**Betr. Rechtliche Kritikpunkte an den B-Plänen auf dem Gleisdreieck**

**hier: Stellungnahme der BLN, des BUND (LV Berlin), des NABU (LV Berlin), der Baumschutzgemeinschaft Berlin, der GRÜNEN LIGA Berlin, der Schutzgemeinschaft Deutscher Wald (LV Berlin), des Naturschutzzentrums Ökowerk Berlin, der NaturFreunde (LV Berlin) und der übrigen BLN-Mitgliedsverbände**

Die B-Pläne VI-140h (Flottwellpromenade Mitte) und VI-140e (Möckernkiez) stehen demnächst zur Festsetzung an. Beide basieren auf dem das ganz Gleisdreieck abdeckenden B-Plan VI-140, der aber (noch) nicht festgesetzt wurde.

Abbildung 1: Darstellung des FNP im Bereich des B-Plans VI-140h

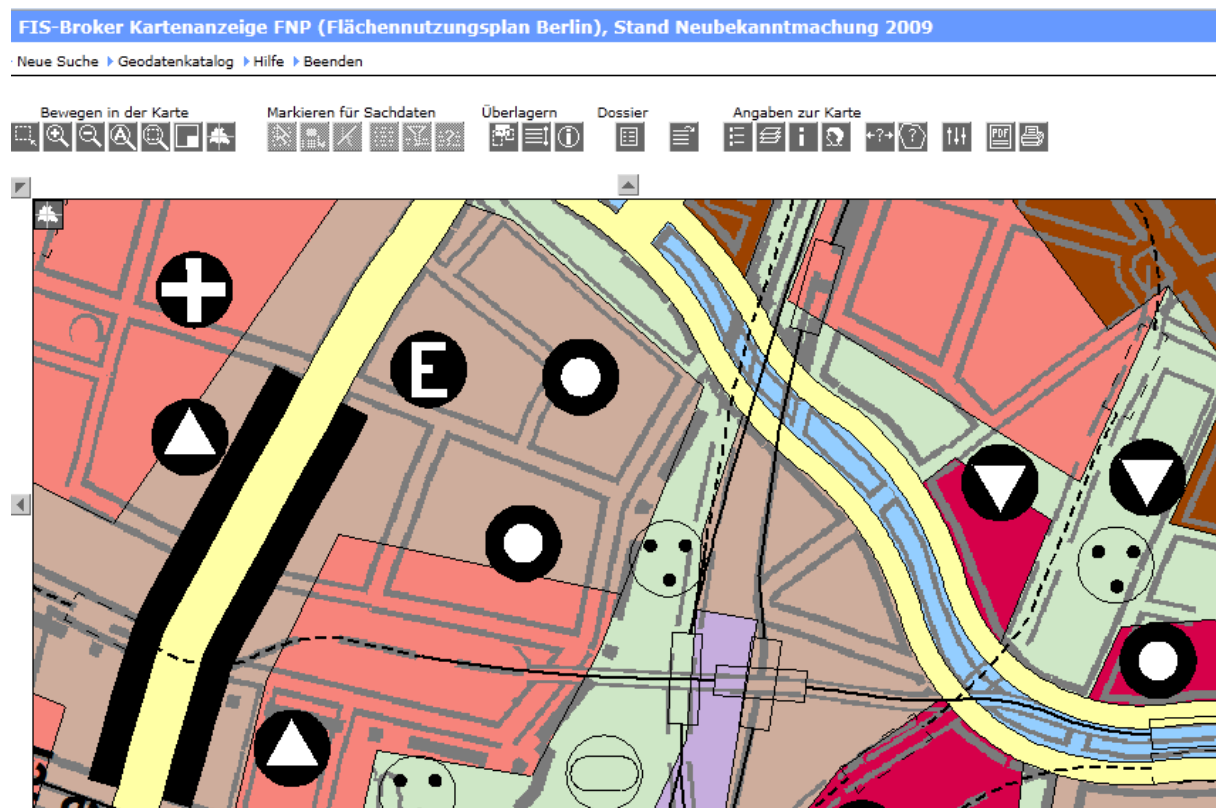
Die Begründung des B-Plans zum Planungsrecht behauptet, der FNP würde dort im nördlichen ca. 2/3 der Fläche eine Baufläche M2 und im südlichen Bereich eine Wohnbaufläche vorsehen (S. 5). Die zeigt jedoch, dass bei der gegebenen Unschärfe des FNP in keiner Weise von einer Bauflächenausweisung ausgegangen werden kann. Der FNP (Abbildung 1) selbst macht deutlich, dass es keine Darstellung von Bauflächen auf der Planungsfläche des B-Plan 140 h gibt: die Grenze Baufläche Grünfläche mag im Verhältnis zur Straße ungenau gezeichnet sein, nimmt man aber nicht die Straßenkante sondern die eingetragene Bezirksgrenze als Bezugspunkt, so ergibt sich eindeutig, dass hier auf Kreuzberger Seite keine Baufläche dargestellt ist.

Abbildung 2: Gruppe Planwerk mit Becker Giseke Mohren Richard, 1997

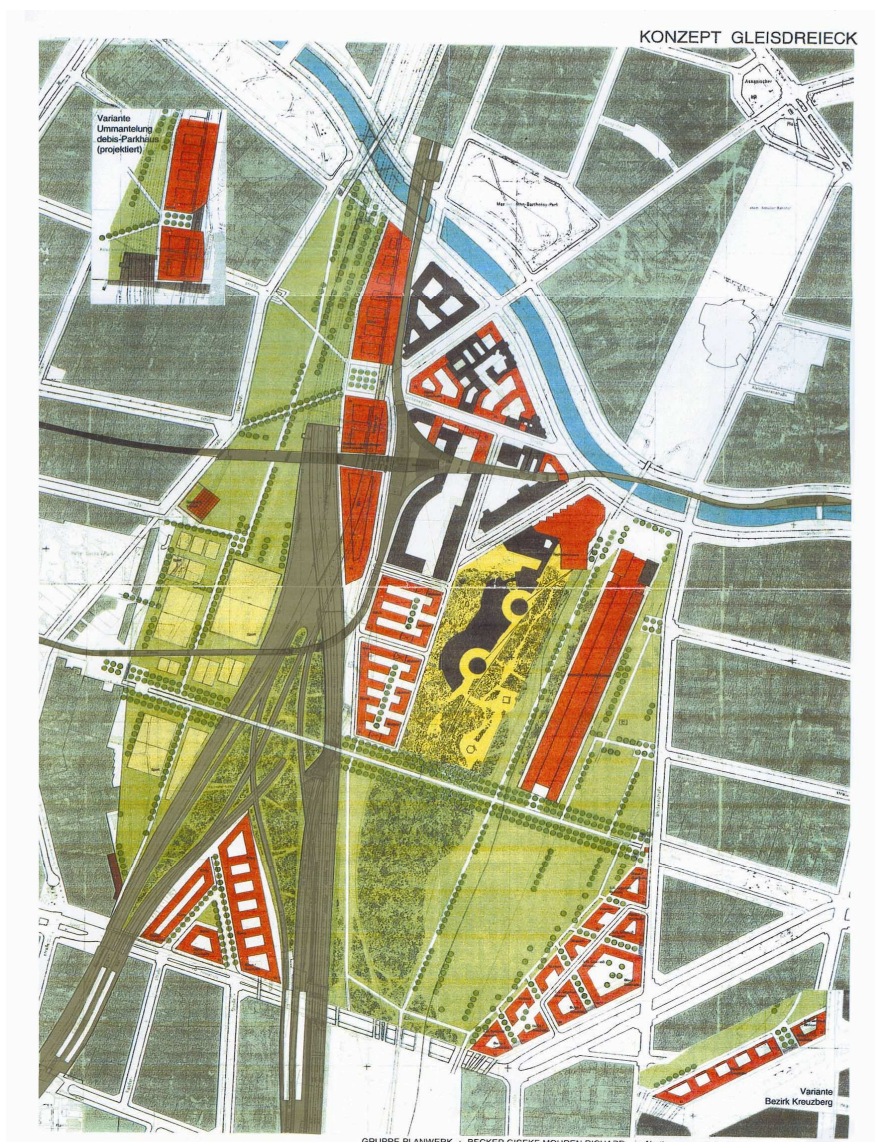
Auf Seite 10 des Entwurfs zur Begründung zum Bebauungsplan VI-140h heißt es im dritten Absatz, die Gruppe Planwerk mit Becker Giseke Mohren Richard habe in dem von der Senatsverwaltung beauftragten städtebaulichen-landschaftsplanerischen Konzept im Jahre 1997 insbesondere das Baufeld Flottwellstraße für eine Bebauung vorgeschlagen. Diese Behauptung ist schlichtweg falsch, wie die Abbildung 2 aus dem Gutachten zeigt.

Richtig ist, dass das Gutachten mehrere Bauflächen vorschlug: Yorckdreieck, Möckernkiez (in kleinerer Form), Urbane Mitte (rund um den U-Bhf. Gleisdreieck) sowie einen Standort für die dritte Ausbaustufe des Deutschen Technikmuseums.

Abbildung 3: Planwerk Innenstadt, Stand 16.10.2000

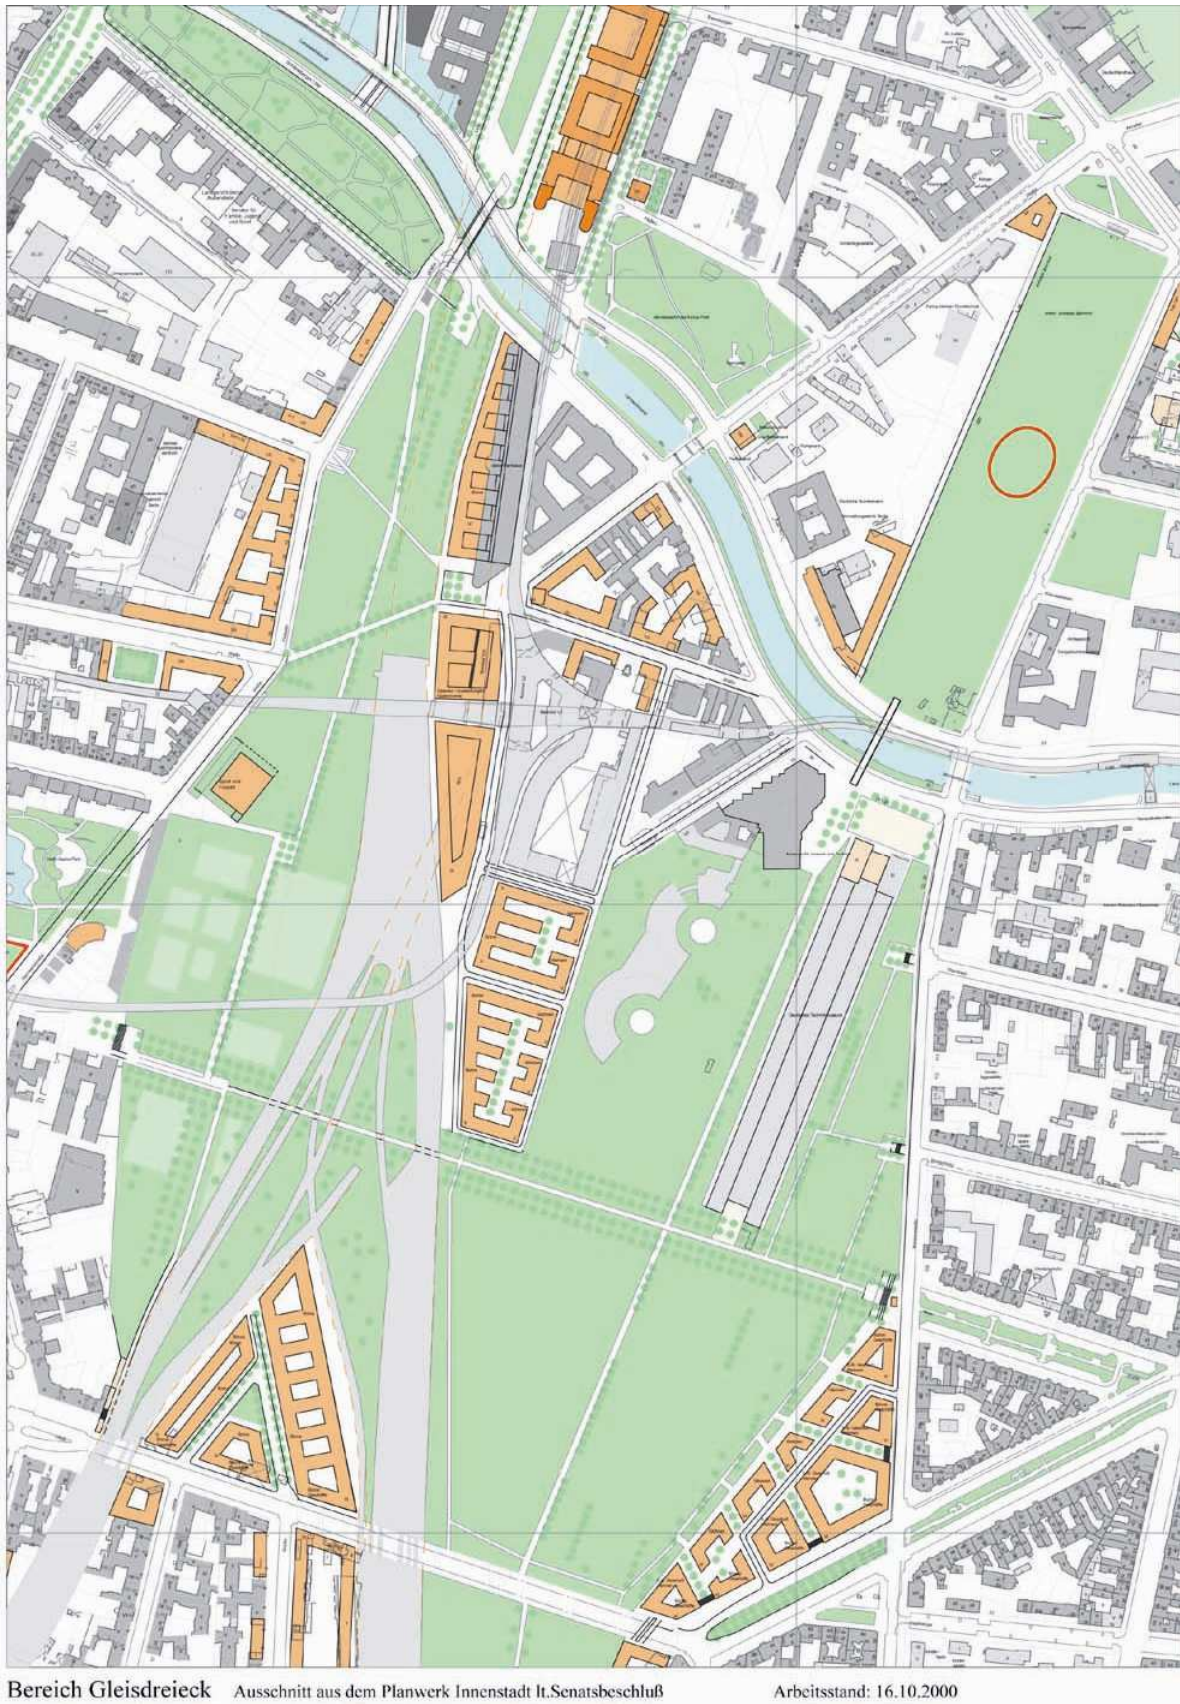
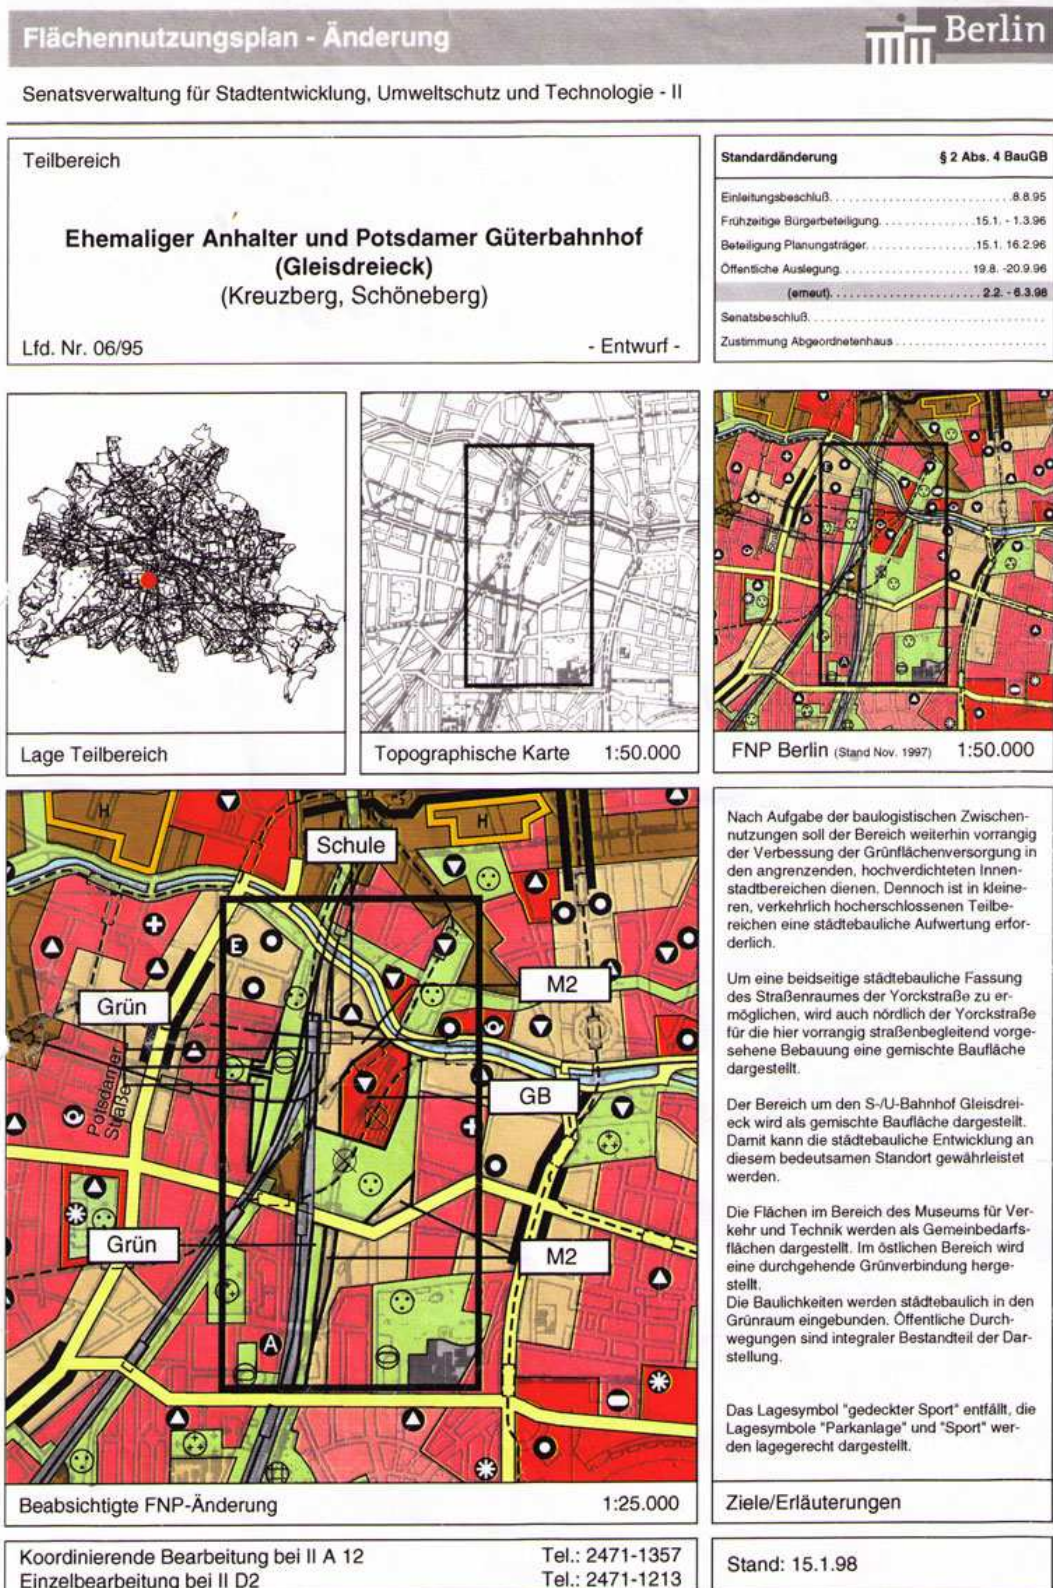
Es ist richtig, wenn in der Begründung zum B-Plan VI 140h geschrieben wird, dass die Vorschläge des Entwicklungskonzepts (Gruppe Planwerk mit Becker Mohren usw.) Eingang gefunden hätte in das 1999 beschlossene Planwerk Innenstadt sowie in den Flächennutzungsplan. Es ist jedoch nicht richtig, dass damit die Baufläche Flottwellstraße in diese Planwerke aufgenommen worden wäre. Dass

dies nicht der Fall ist, zeigen die Abbildungen des Planwerks Innenstadt aus dem Jahr 2000 (Abb. 3) sowie das Blatt zur FNP-Änderung im Jahr 1998 (Abb. 4). In dieser FNP-Änderung wird explizit deutlich, dass gegenüber dem alten FNP, neue Bau- und Grünflächen dargestellt wurden, im Bereich des B-Plans VI-140h wird aber keine Änderung vorgenommen.

Das Amtsblatt erwähnt in seinen Text die Baufläche Flottwellstraße nicht. Defacto wurde sie nicht in das Planwerk Innenstadt aufgenommen. Das Amtsblatt erwähnt nur die Baufläche um den U-Bhf. Gleisdreieck, der gleich gegenüber zur Flottwellstraße liegt und die Bauflächen im südöstlichen Bereich. Wäre die Baufläche Flottwellstraße in das Planwerk Innenstadt aufgenommen worden, wäre sie an dieser Stelle im Text des Amtsblattes erwähnt worden.

Zwar zeigen neuere Pläne der Senatsverwaltung für Stadtentwicklung ab 2001 Baustrukturen (erst Stadtvillen, später dichtere Bauformen) an dieser Stelle. Hierzu ist jedoch bis heute keine formeller Beschluss gefasst worden zur Aufnahme in das Planwerk Innenstadt. Darüber hinaus ist das Planwerk Innenstadt keine verbindliche Planungsgrundlage im Sinne des BauGB.

Abbildung 5: Darstellung des Gleisdreiecks im Landschaftsprogramm Teilplan Gesamtstädtische Ausgleichskonzeption

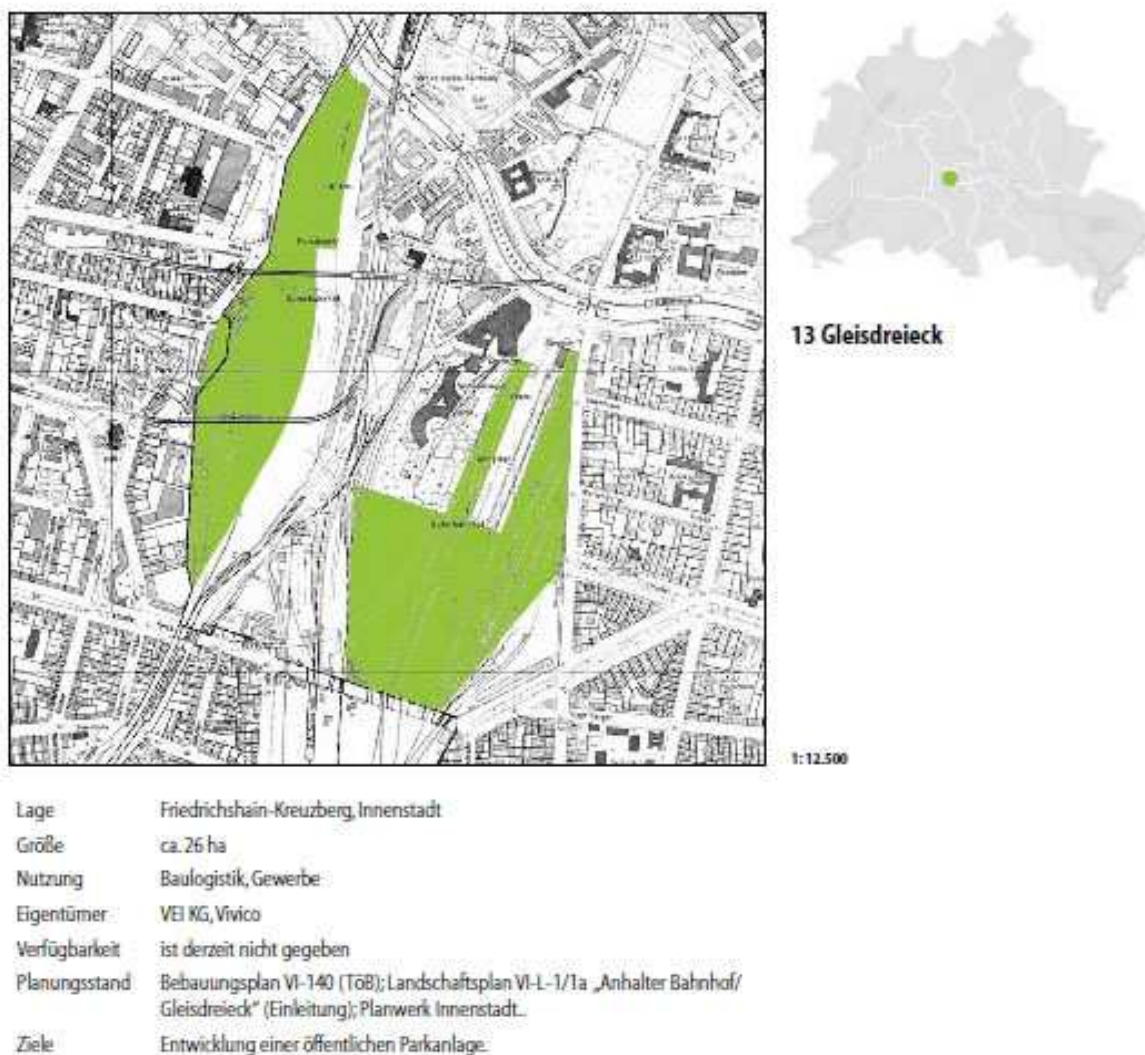
tion von 2004. Die Plandarstellung (Abbildung 4) belegt eindeutig, dass das Grün bis zur westlichen Kante des Bahngeländes, gleichzeitig Bezirksgrenze zwischen Friedrichshain-Kreuzberg und Mitte geht. Sollte es Unklarheiten geben wegen der sogenannten „Unschärfe“ des FNP, hilft das Landschaftsprogramm, diese Unklarheiten zu klären. Denn das Landschaftsprogramm wurde mit dem FNP abgestimmt und zeigt aufgrund des anderen Maßstabes die Verhältnisse genauer. Die Planunterlagen der Gesamtstädtischen Ausgleichskonzeption sind im Maßstab 1:12.500, die des FNP im Maßstab 1:25.000 dargestellt. Da das Landschaftsprogramm aus dem FNP entwickelt wurde, präzisiert es den FNP auch und zeigt hier eindeutig die Grenze zwischen bebauter und freier Fläche. Das heißt an dieser Stelle soll nach Landschaftsprogramm und nach FNP die ehemalige Bahnfläche unbebaut bleiben, der bebaute Bereich beginnt erst an der westlichen Straßenseite der Flottwellstraße. Die anderen Bauflächen auf dem Gleisdreieckgelände sind deutliche und klar von der Grünzeichnung ausgenommen.

Diese Darstellung entspricht auch der der Intention in der Flächennutzungsplanänderung zum Gleisdreieck im Jahre 1998, die die im Notenwechsel (zwischen der Bahn AG, dem Bundeseisenbahnvermögen und dem Land Berlin) und im städtebaulichen Vertrag mit den Investoren am Potsdamer Platz 1994 dargestellten Nutzungskonzepte umsetzt:

Abbildung 6: Aus dem städtebaulichen Vertrag der DEBIS mit dem Land Berlin

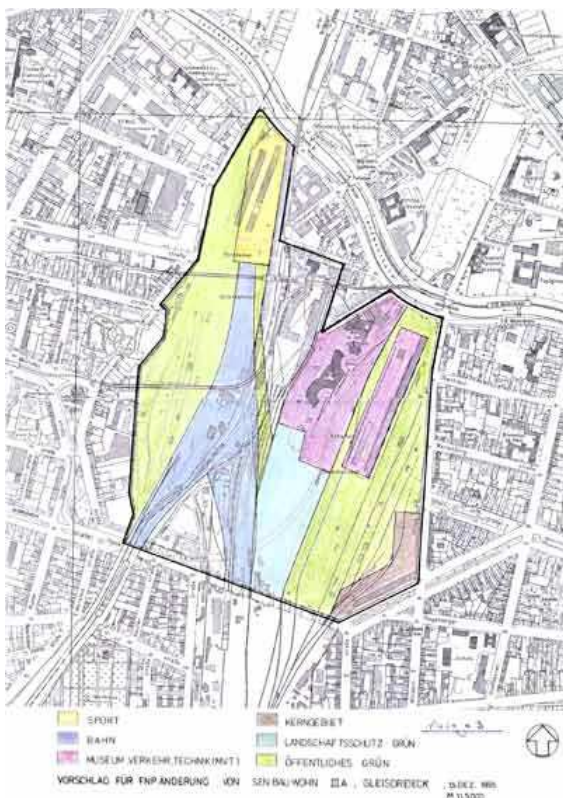
Die Abbildung 6 aus den Anlagen zum städtebaulichen Vertrag mit Debis zeigt, wo die Ausgleichsflächen verortet werden sollten, nämlich überwiegend auf dem Potsdamer Güterbahnhof, dort bis an die westlichen Kante des Bahngeländes und an das Ufer des Landwehrkanal reichend.

Abb. 7: Umweltverträglichkeitsuntersuchung zum Bebauungsplan Potsdamer/Leipziger Platz

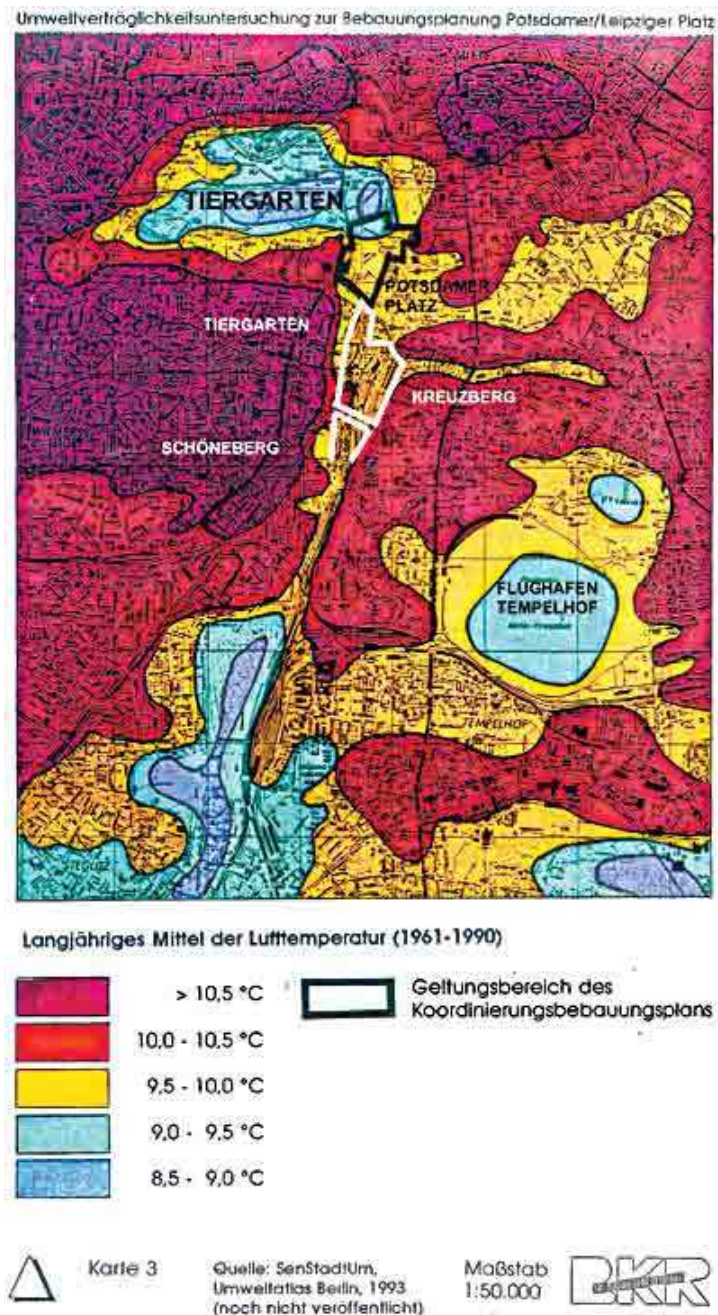
Bei der Erstellung der Bebauungspläne Potsdamer/Leipziger Platz in den 90er Jahren wurde im Klimagutachten dieser gesamtstädtische Zusammenhang betrachtet. Das Gutachten stellte damals fest, dass durch die Bebauung des Potsdamer und Leipziger Platzes, die Gefahr besteht, dass sich der Wärmering um den Berliner Tiergarten schließen könnte. Bis dahin war dieser Wärmering um den Tiergarten an der südöstlichen Seite offen und über die sich dort anschließenden Bahnflächen mit dem südlichen Stadtrand verbunden. Bei einer Schließung des Wärmerings um den Tiergarten wurde eine Erhöhung Jahresmitteltemperatur um 1 bis 2 Grad im gesamten Innenstadtbereich befürchtet. Um diese Entwicklung zu kompensieren, wurde in dem Gutachten vorgeschlagen, in die über das Gleisdreieck verlaufende Frischluftschneise keinen weiteren geometrischen Hindernisse zu stellen und dort eine qualitätsvolle Parkanlage anzulegen.

Mit dem Bauvorhaben VI-140h wird gegen diese Festlegungen aus den Bebauungsplänen Potsdamer/Leipziger Platz verstoßen.

Die Abbildung stammt aus der Umweltverträglichkeitsuntersuchung zum Koordinierungsbebauungsplan Potsdamer/Leipziger Platz von 1993. Die Farben visualisieren Jahresmitteltemperaturen. Deutlich wird die wichtige klimatische Funktion der ehemaligen Bahnflächen, die sich vom Potsdamer Platz bis zum südlichen Stadtrand erstrecken. Die geplante Baufläche des B-Plans VI-140h liegt innerhalb dieser Frischluftschneise und wird dort zu einer erheblichen Abnahme der autochthonen Windgeschwindigkeiten führen, zu einer Abnahme des Kaltluftvolumenstroms sowie zu einer Erhöhung des Temperaturniveaus. Daraus ergeben sich nicht nur negative Veränderungen für die unmittelbare Nachbarschaft, wie sie im Gutachten zum B-Plan VI 140 h deutlich beschrieben werden. Darüber hinaus sind negative Folgen – wie eine weitere Erhöhung der Jahresmitteltemperaturen – für den Bereich der gesamten Berliner Innenstadt zu befürchten.
